# 原発津波防潮堤の問題 浜岡・女川原発

鶴巻 広一

技術士(建設部門、総合技術監理部門)

# 当初設計の防波壁の照査

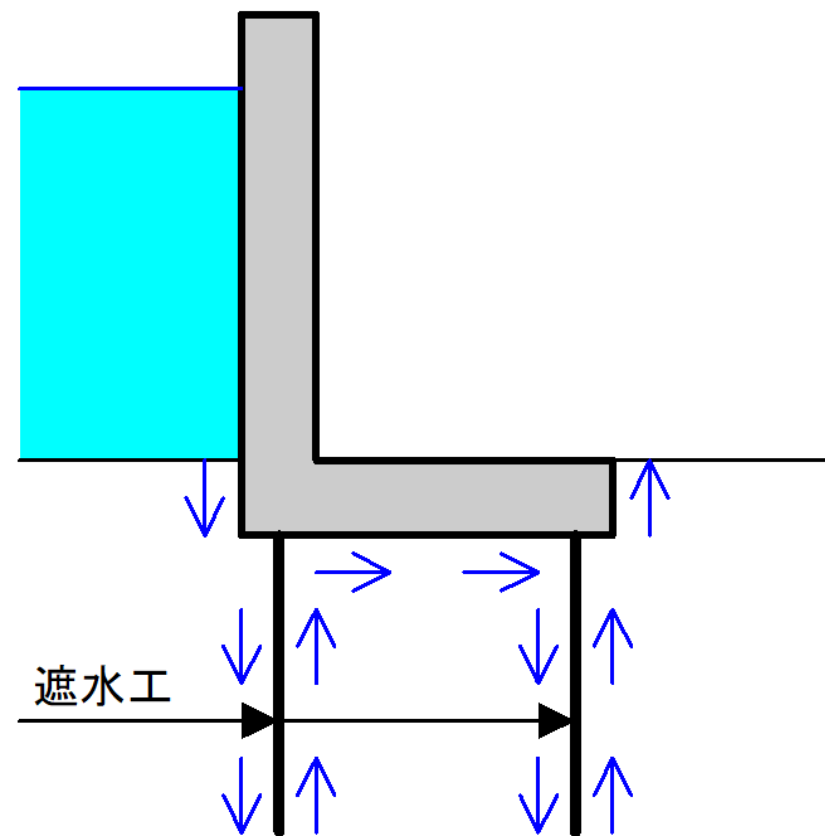
地盤を「粗砂 (C = 5.0)」、水位差を 10m とした照査結果を右表に示す。結果は 0.63 であり、C = 5.0 より小さく NG となる。

# 構造計画に疑問が残る

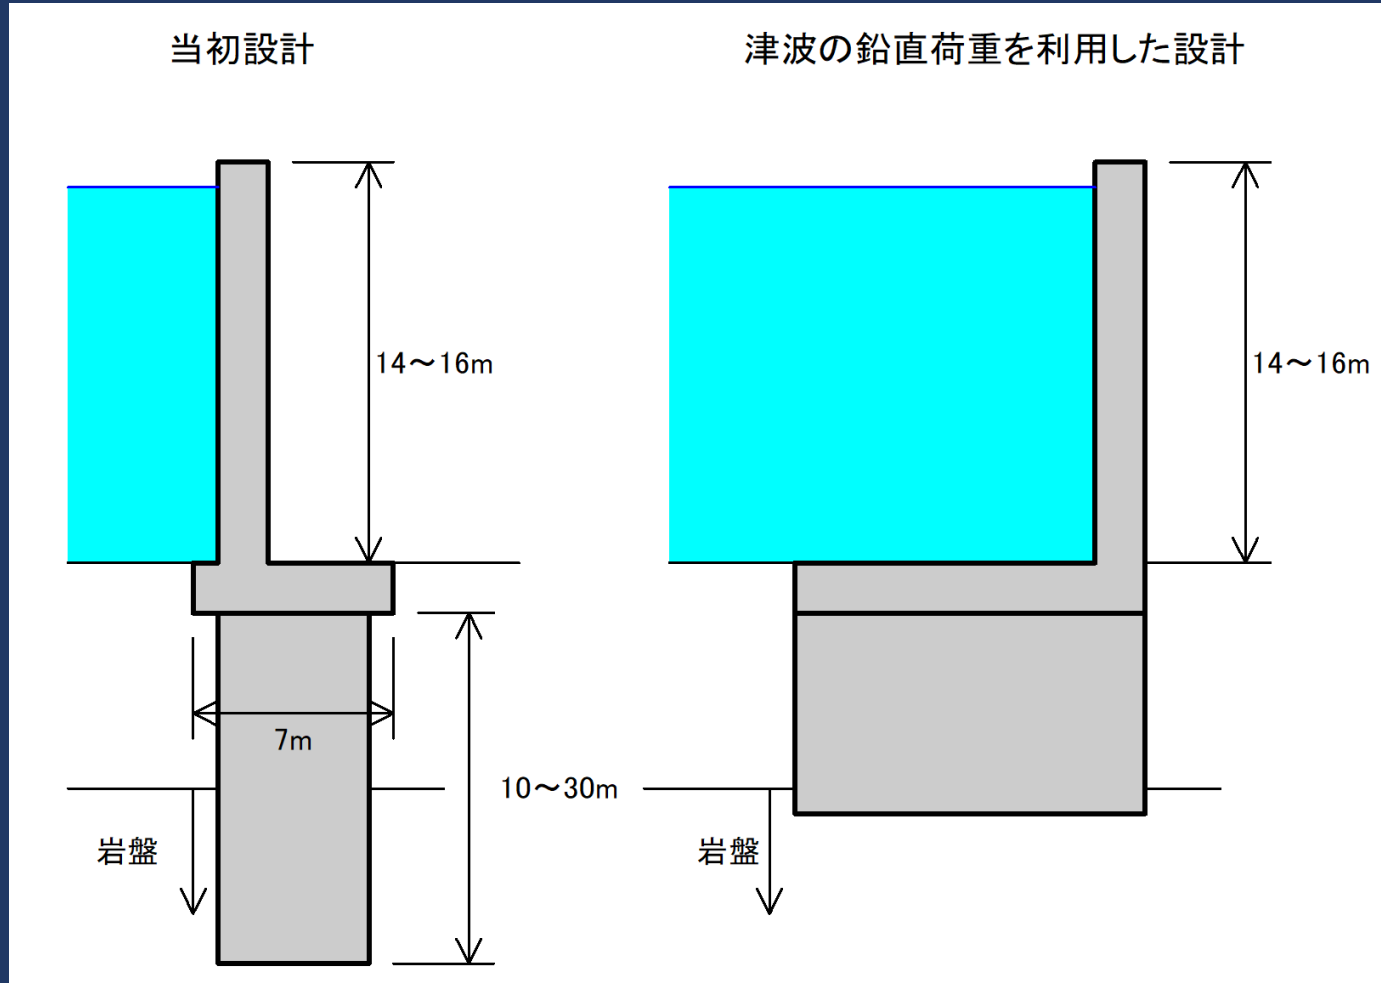
津波の鉛直荷重を利用した設計の方が、有利ではないか？

# 津波高が低い場合

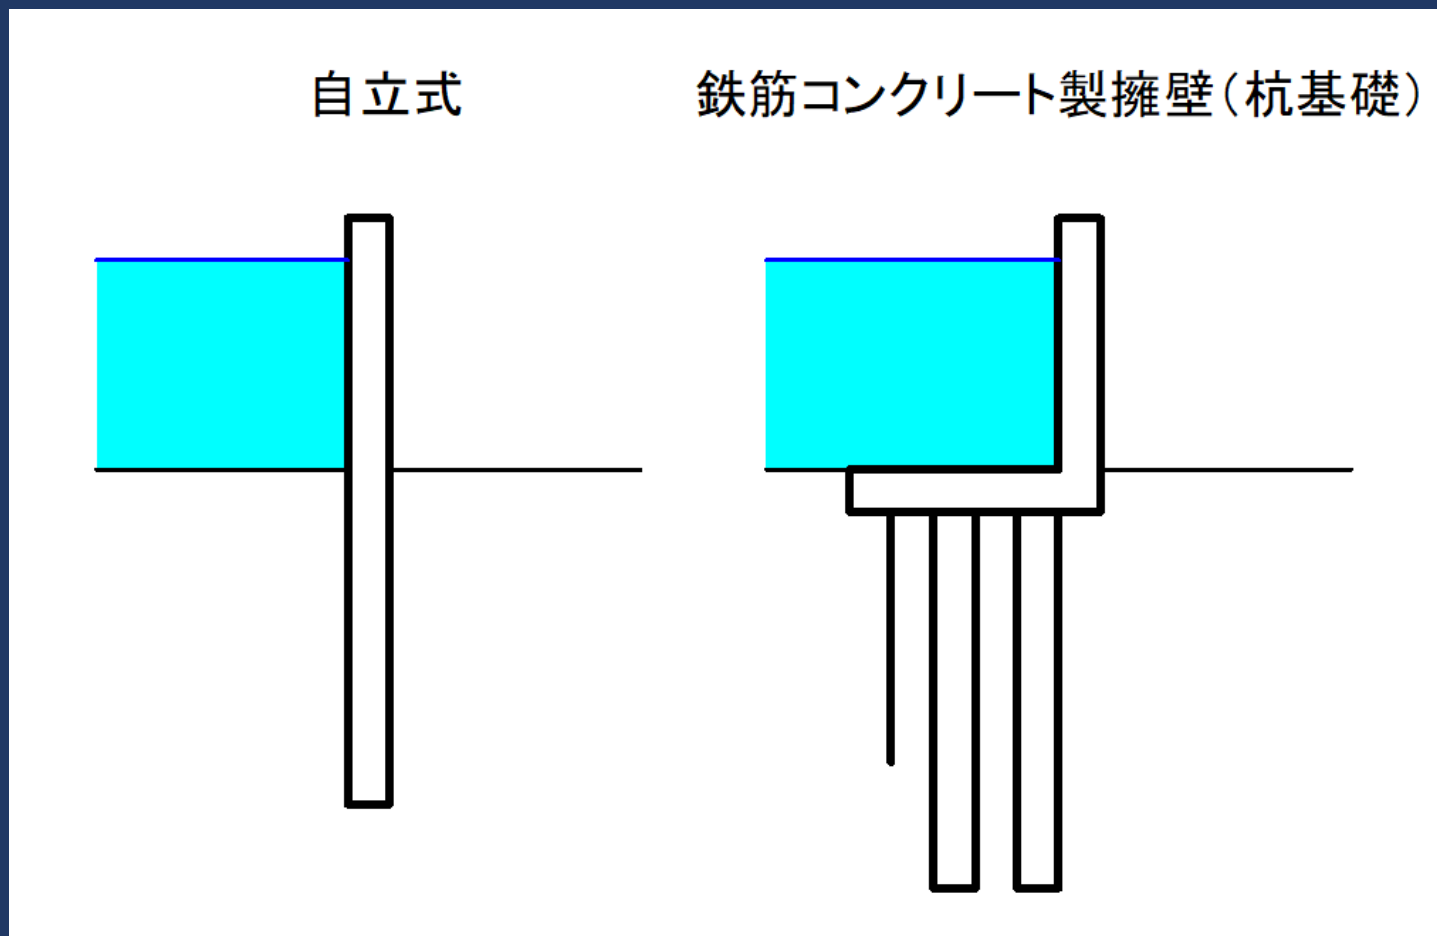
自立式構造の方がフーチングが不要で経済性で有利 (Max4m程度)

## (1) 防潮堤の剛性

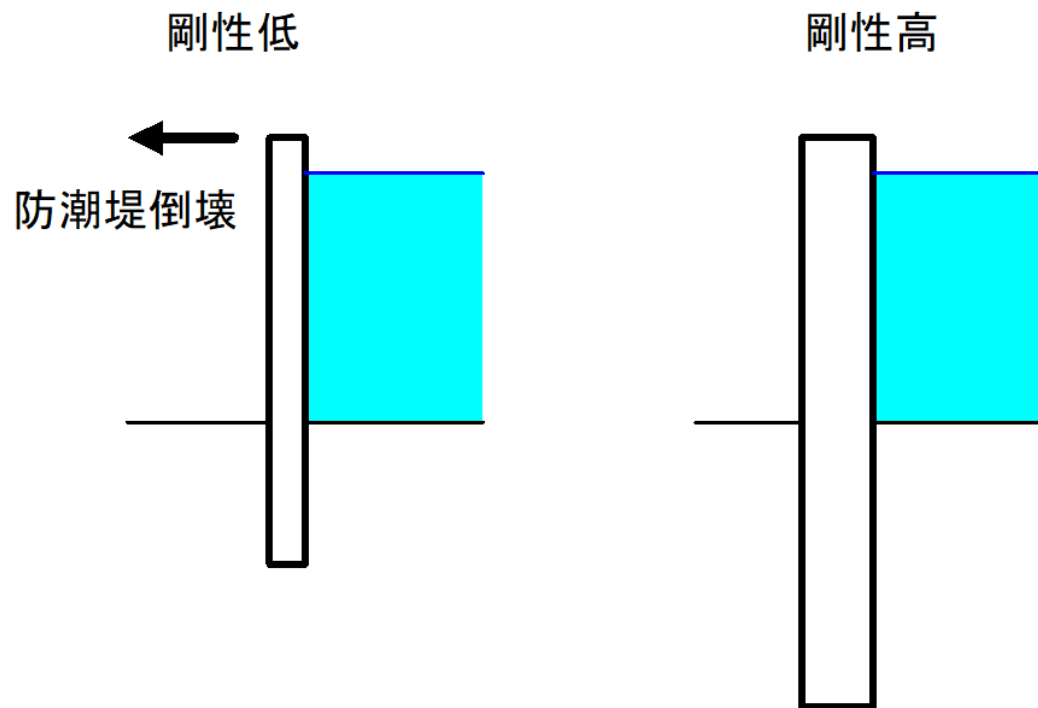
部材に作用する曲げ力（＝曲げモーメント）に対する抵抗力を剛性と言う。右図に防潮堤の剛性イメージを示す。左が、剛性が低い場合である。津波による水圧に耐えることができず、防潮堤が倒壊する。

右は、剛性を高めたものである。津波に耐えることができるように剛性を上げている。なお、詳細な説明は省略するが、剛性を高めることにより、部材の根入れ長は長くなる。

## (2) 原発側地盤の崩壊

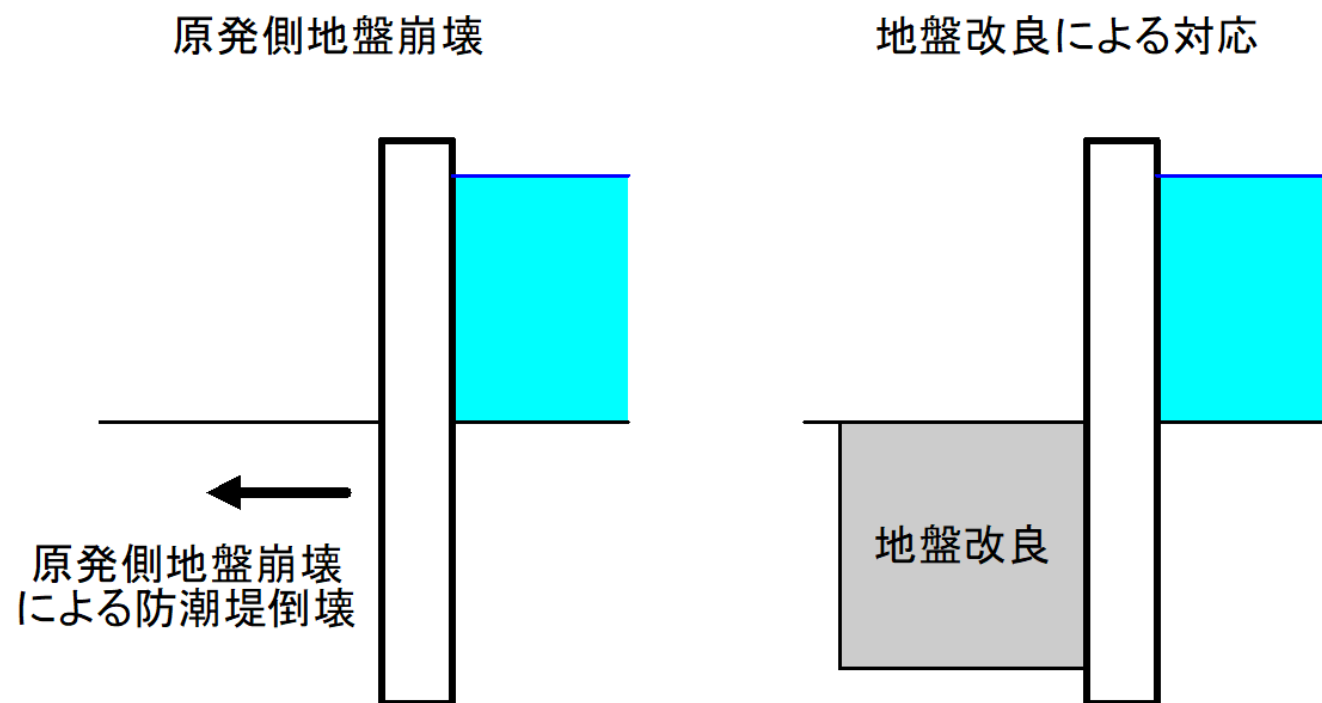
防潮堤の剛性を高めると、次に原発側の地盤が崩壊して、防潮堤が倒壊する（図左）。この地盤崩壊を防ぐために、原発側地盤は地盤改良を実施して、地盤定数を高めることになる（図右）。

### (3) 海側地盤の崩壊

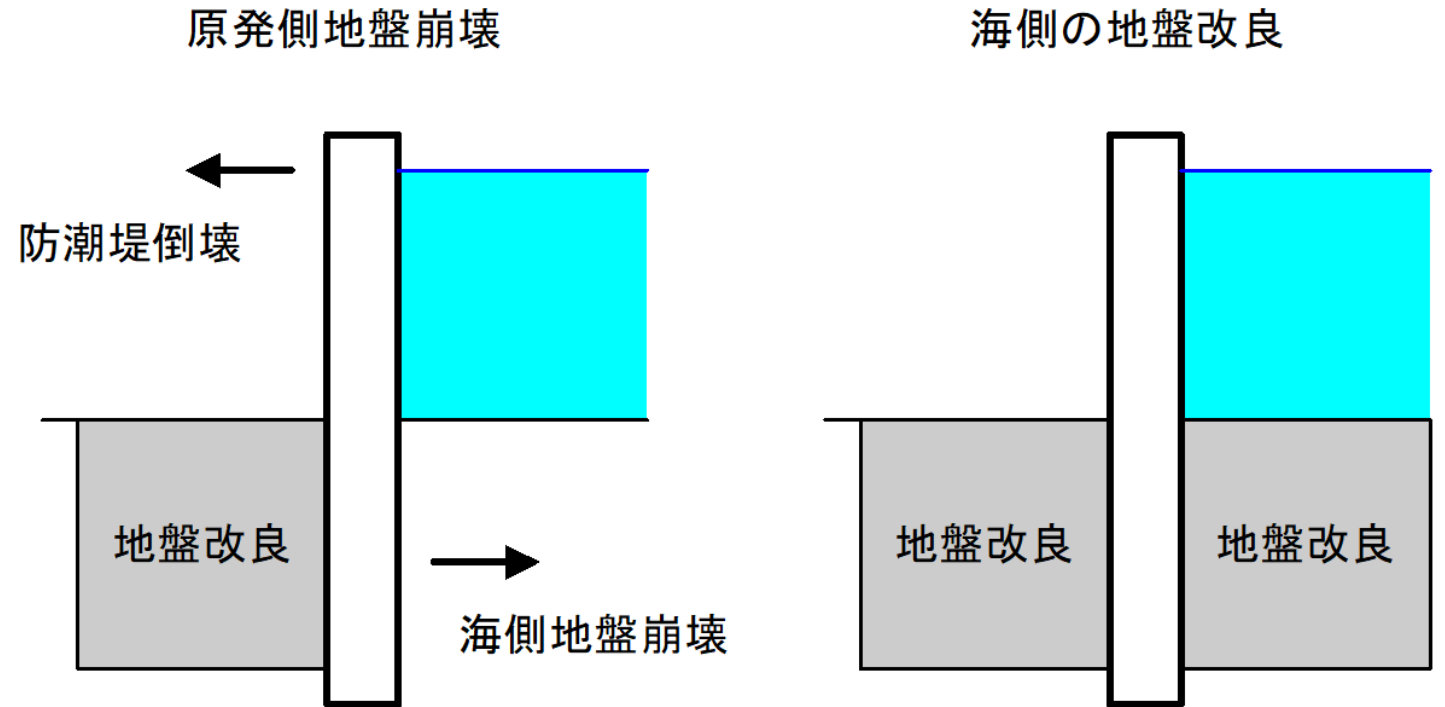
原発側を地盤改良すると、次に海側の地盤が崩壊する（図左）。この地盤崩壊を防ぐために、海側地盤は地盤改良を実施して、地盤定数を高めることになる（図右）。

図5: 防潮堤の基本構造図(鋼管式鉛直壁)

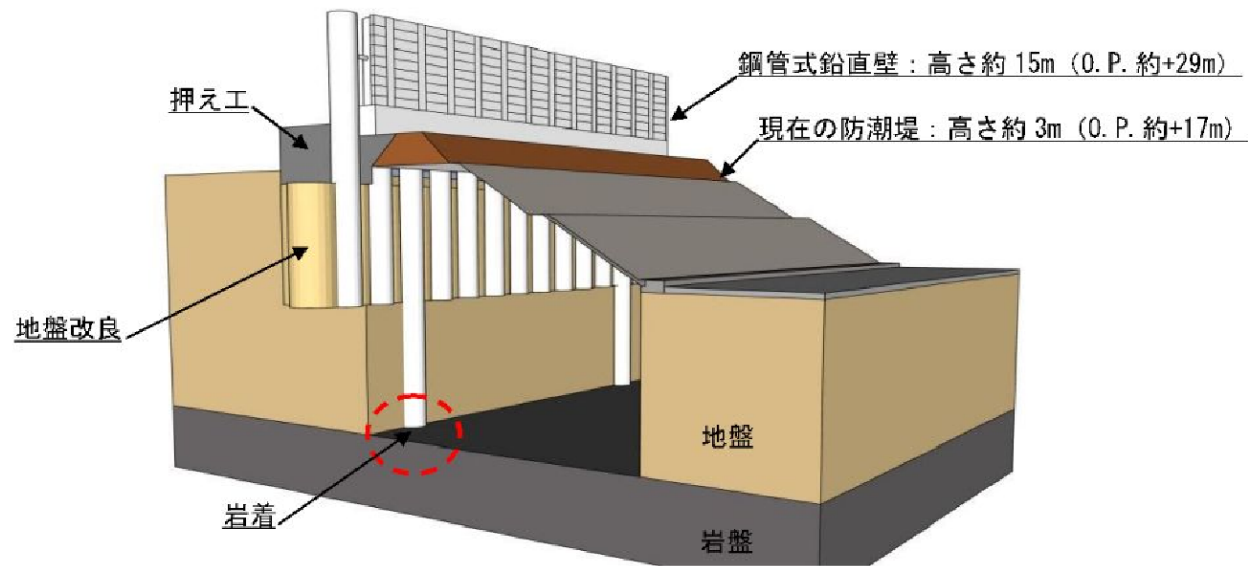
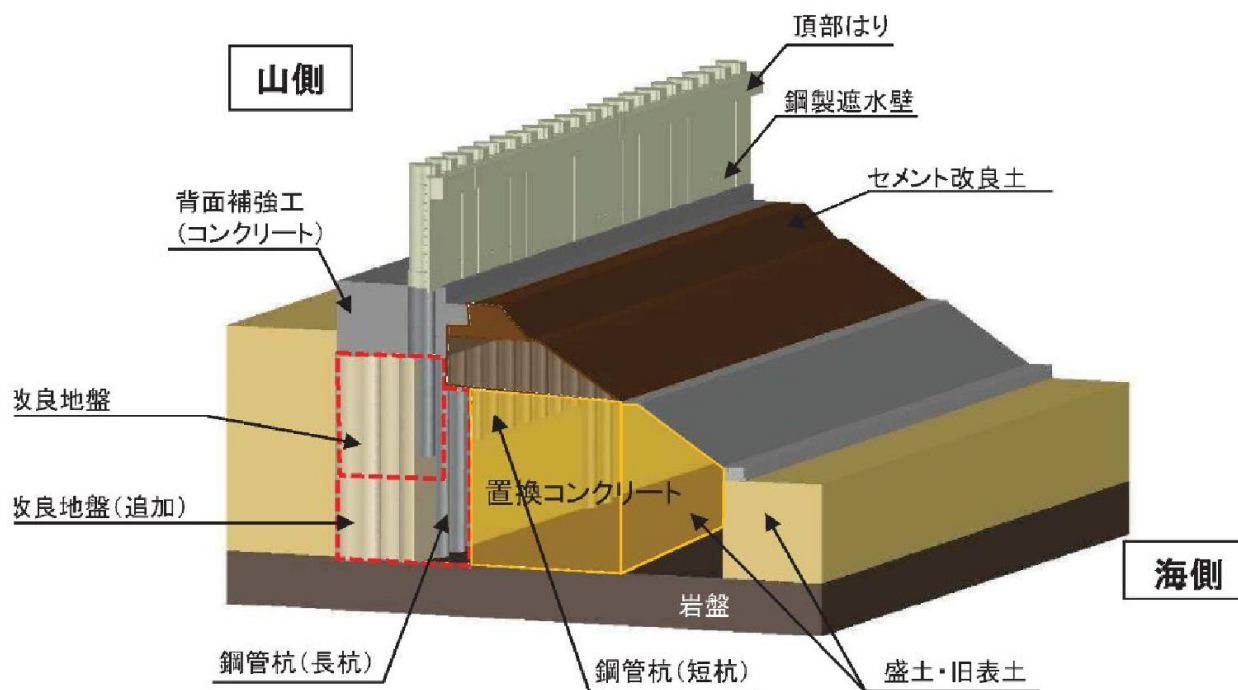
当初は、原発側の地盤改良で構造が成立すると考えていたことが分かる。

女川原子力発電所審査状況<sup>※1</sup>の2019年1月15日の資料である。その中で、「女川原子力発電所2号炉防潮堤の設計方針について」<sup>※2</sup>のP21の抜粋を示す。原発側の地盤改良が追加になっている。また、海側は置換コンクリートになっている。これは、強度が低い地盤改良では構造が成立しないことを示している。

詳細な説明は省略するが、置換コンクリートは高価な水中コンクリートになる。コンクリート数量は、鉄筋コンクリート造の擁壁と場所打ちコンクリートの構造よりもはるかに多くなる。最終案は不当に高価な構造物になっている。そもそも自立式を採用したことが、失敗の始まりである。
